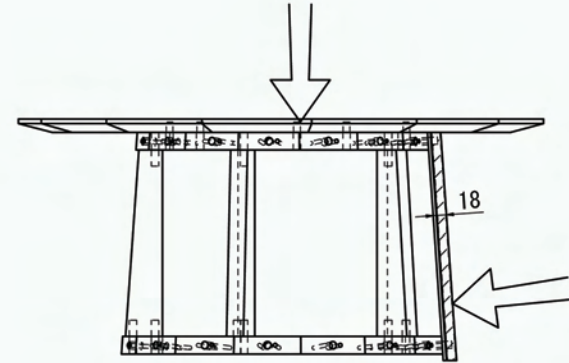
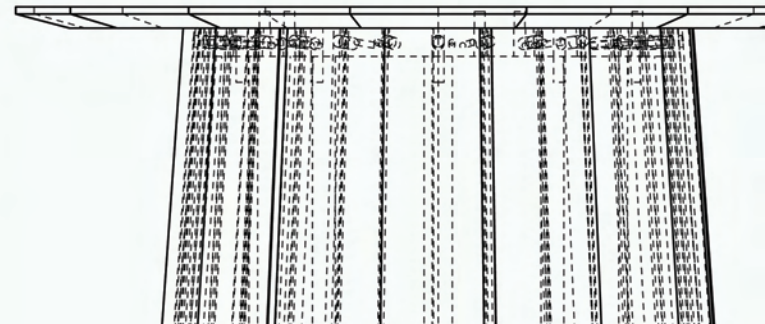
- ② 基本構造は脚部内側に合板の構造体を作り脚部各パーツ天板を組み付ける仕様にて試作。
- ③ 送付頂いたテーブル類のPDF図面上の天板角度は203°表記がありましたが204度に統一。

テーブル2~3についても基本仕様は上記と同様の予定

合板の構造体
